**REALIZZAZIONE DELLA FASCIA BOSCATI A NORD
DELL'AEROPORTO G. MARCONI DI BOLOGNA**

PROGETTO DEFINITIVO

ELABORATO:
REALIZIONE SULLA RISPONDEZZA A PRESCRIZIONI E INDICAZIONI

TAVOLA:
16

Img. 1.1 - Schema planimetrico della fascia Boscata

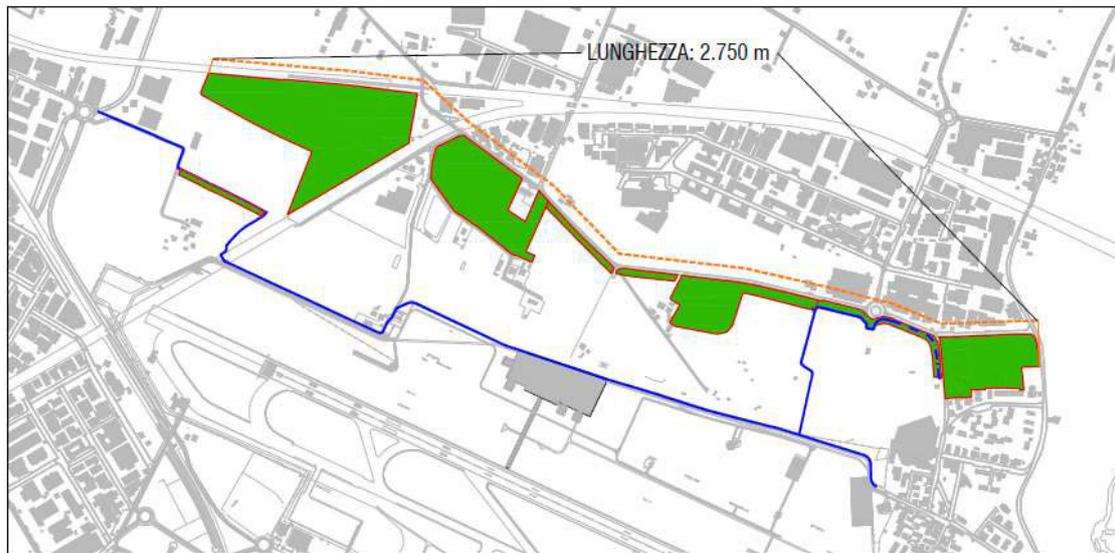
"La fascia arborea sarà funzionale sia all'inserimento paesaggistico, sia alla caratterizzazione del limite nord del Polo funzionale e dovrà avere una profondità media indicativa di 50 m, lungo il perimetro nord del Polo (via S. Anna e via Due scale), da sviluppare in relazione alle diverse sensibilità o caratteristiche presenti nel territorio."

In merito si evidenzia che la fascia boscata, di profondità media maggiore di 50 m, è attestata lungo il perimetro Nord del polo funzionale, a caratterizzazione dello stesso; in particolare:

- la fascia boscata oggetto del presente progetto definitivo si estende per circa 3.000 m dall'area della ex Cava Olmi (via della Torretta – via Marcheselli) all'area interclusa nell'abitato del Lippo;
- essa coinvolge un ambito territoriale di 30,23 ha;
- data la lunghezza complessiva dell'area boscata di progetto pari a 2.750 m, la profondità media della fascia boscata può essere stimata in circa 110 m, superiore dunque ai 50 richiesti dall'Accordo Territoriale 2008. Si evidenzia che anche nelle aree in cui per i vincoli presenti al contorno la profondità della fascia si riduce, essa non è mai inferiore ai 20 m.

Per un riscontro di quanto descritto, si fa riferimento alla Img. seguente nonché agli elaborati di progetto, in particolare El. 03.A – 03.B "Progetto: planimetrie e sezioni", nonché alla Relazione tecnica di progetto (El. 08)

Img. 3.1 - Connessioni ecologiche esistenti e di progetto nell'area di intervento

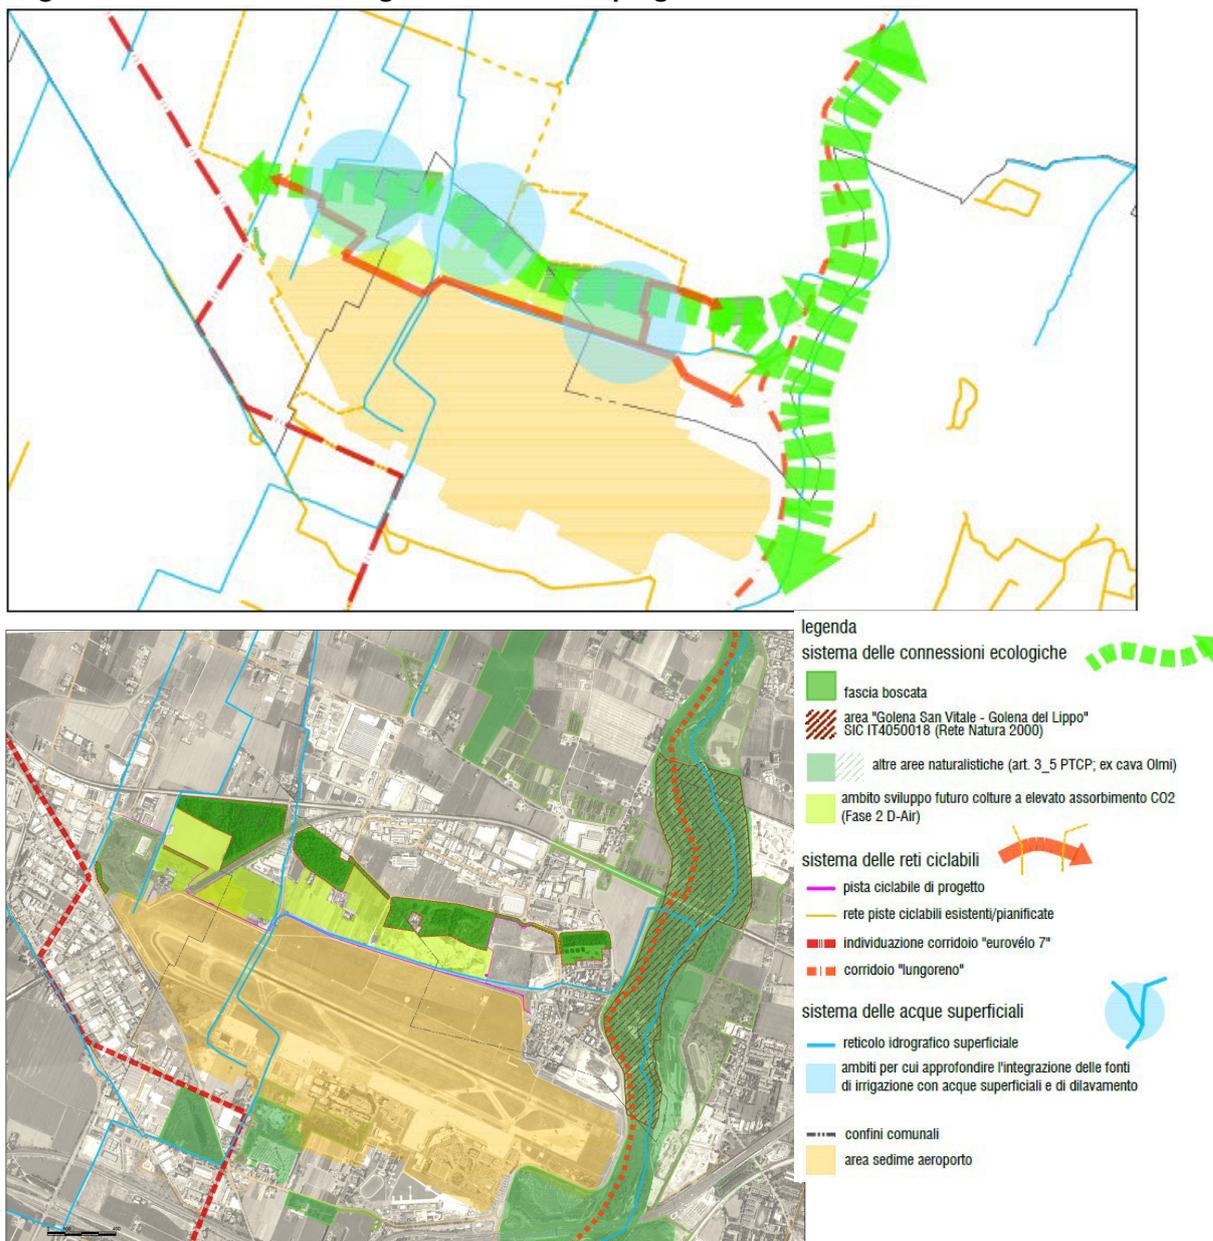
5) Monitoraggio sul SIC (rispondenza alla VINCA)

Tale proposta, non essendo più ritenuta praticabile dall'Amministrazione comunale di Calderara, è stata modificata approfittando della posizione di questo ambito, prossimo all'area golenale del Reno, e proponendo di assegnare all'area quale funzione principale il potenziamento della "connessione" tra l'area del bosco vero e proprio e dell'area SIC, per quanto vada evidenziata la presenza della viabilità esistente, quale limite potenziale per la connessione. "

Qui sono dunque previste, in linea con le misure compensative previste dalla valutazione di incidenza, le funzioni primarie di connessione ecologica, ed inoltre funzioni fruttive (aree di sosta attrezzate) e divulgative/informative sulle funzioni del bosco (assorbimento CO2, quinta paesaggistica, corridoio ecologico) e la sua evoluzione, ed una sezione a frutteto, con specie fruttifere tipiche antiche e dimenticate; la posizione defilata rispetto al sedime aeroportuale consente di contemperare la previsione con il necessario contenimento del rischio birdstryke.

Img. 3.2 - Dettaglio del collegamento pedonale

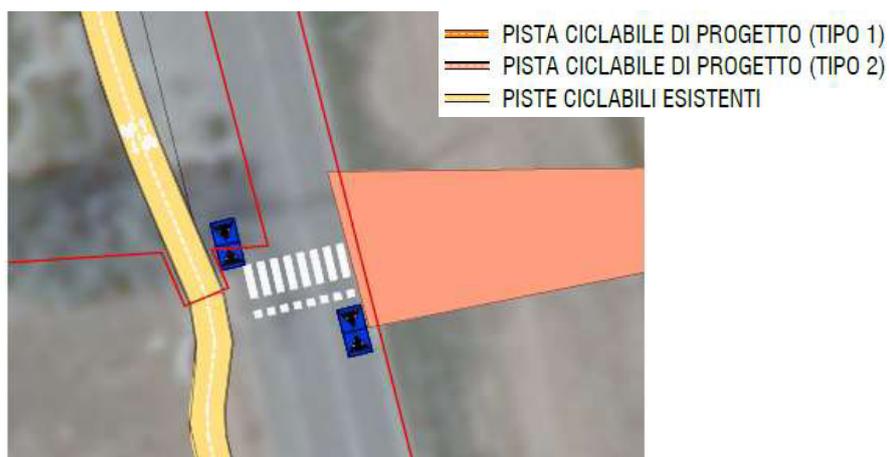
15) Prevedere una soluzione progettuale che colleghi il parco progettato nella frazione di Lippo e la viabilità ciclo-pedonale della frazione stessa.

Gli elaborati sono stati adeguati con la richiesta: il collegamento tra la pista ciclabile lungo via Due Scale (già attuata dal comune di Calderara) e l'area fruitiva prevista nell'area di progetto del Lippo è assicurato tramite un attraversamento pedonale su via Giovanni XXIII, visibile nel dettaglio riportato di seguito, ed in Tav. 6C (si veda anche El. 08 - Relazione tecnica e disciplinare descrittivo e prestazionale – cap. 3.5 La pista ciclabile – pag. 44-45).
